AMENAGEMENT D'UNE RESIDENCE COMMUNE D'ONDRES

SNC les Rives du Lac

**DOSSIER DE DECLARATION AU TITRE DES ARTICLES
L.214-1 ET SUIVANTS DU CODE DE L'ENVIRONNEMENT**

**NOTE COMPLEMENTAIRE BIS AUX DOSSIERS REF :
40-2021-00029 ET 40-2019-00358**

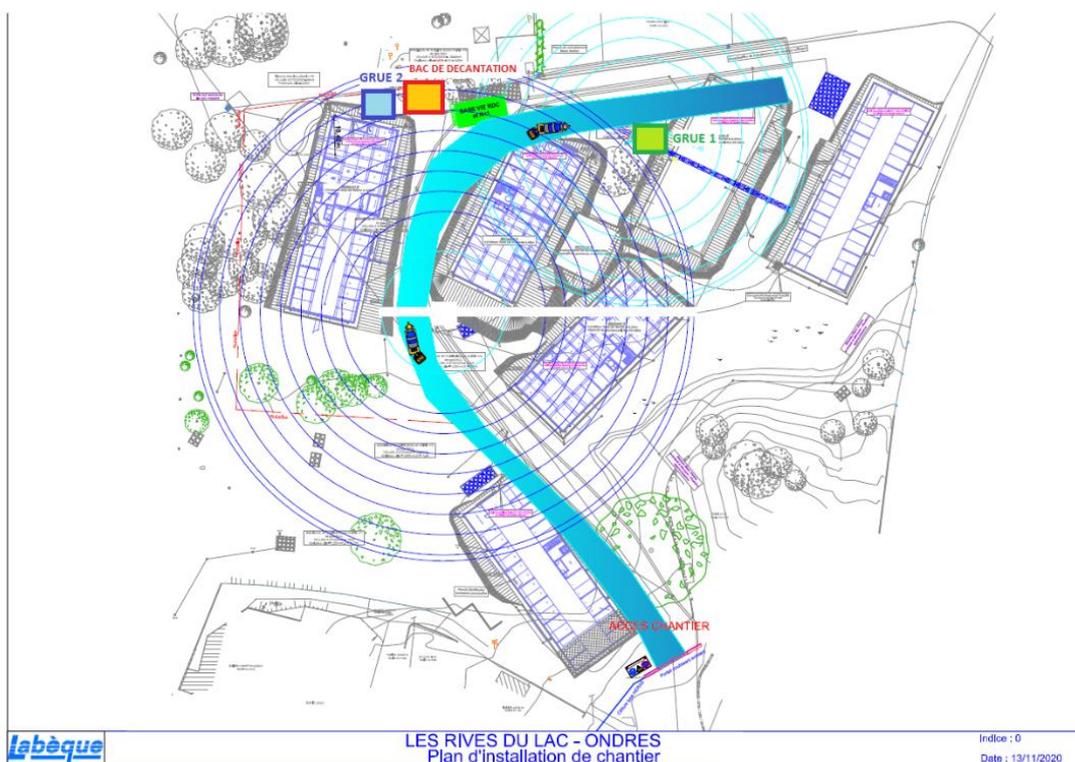
- Les précautions en phase chantier détaillées dans le dossier permettront de limiter les éventuelles pollutions par les engins. Le chef de chantier en charge des opérations, s'assurera tous les jours avant le démarrage des équipes que ces précautions sont respectées et suivies. La fréquence de vérification des installations est donc bien prévue quotidiennement. Depuis la réunion sur site, l'aire de nettoyage a été équipée d'un bac de décantation permettant de récupérer les résidus des eaux de lavages, les éléments récupérés sont ensuite évacués en centre de tri via les bennes de chantier. Le plan ci-dessous indique l'emplacement de l'aire de nettoyage :

Plan d'implantation des piézomètres

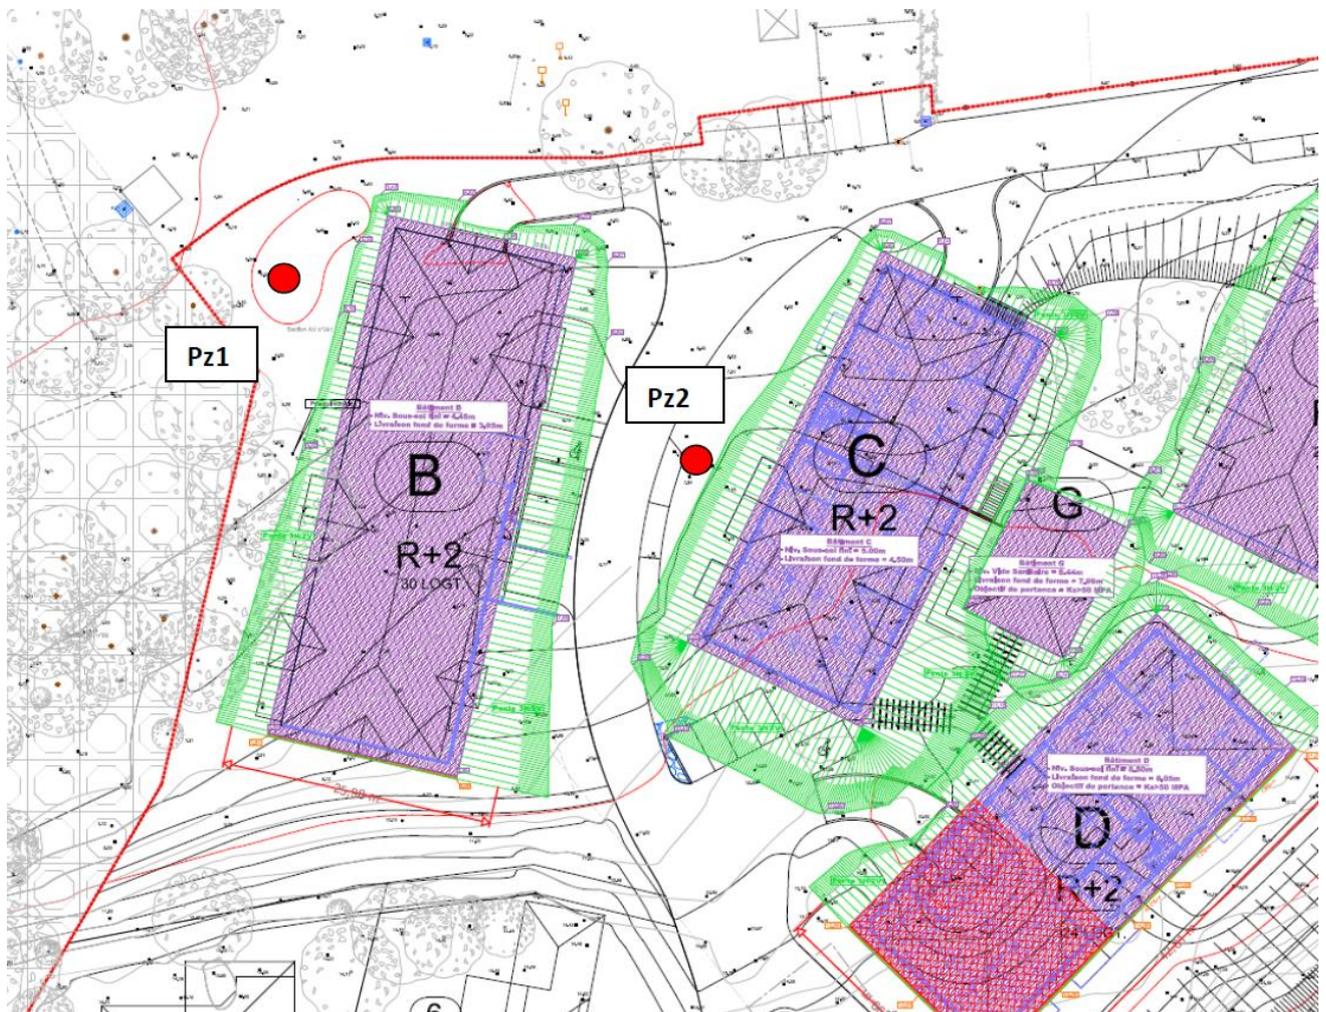
- Comme indiqué dans le dossier en page 42, les 2 piézomètres sont temporaires et seront comblés par une entreprise spécialisée pour éviter tout impact sur la nappe. La procédure mise en œuvre par la société Alios est la suivante :

- Forage destructif au tricône à picots Ø 98.4 mm ;
- Pose de tubes PVC PEVEFOR crépinés de diamètre 50/60 mm vissés de -1.0/-2.0 à -3.0/-5.0 m de prof./sol actuel, avec massif de graviers dans l'espace annulaire ;
- Pose d'un bouchon de fond ;
- Pose de tubes PVC PEVEFOR pleins de diamètre 50/60 mm vissés de 0 à -1.0/-2.0 m de prof./sol actuel, avec bouchon d'argile gonflante dans l'espace annulaire ;

- Enlèvement de la tête métallique ;
- L'injection de gravier sur toute hauteur de la crépine, soit 1.0/3.0 m environ ;
- L'injection d'un bouchon d'argile sur une hauteur d'environ 0.5 m ;
- L'injection d'un coulis de ciment jusqu'au niveau du terrain fini ;
- Remise en état de la surface selon les usages futurs (terre végétale ou surface béton).
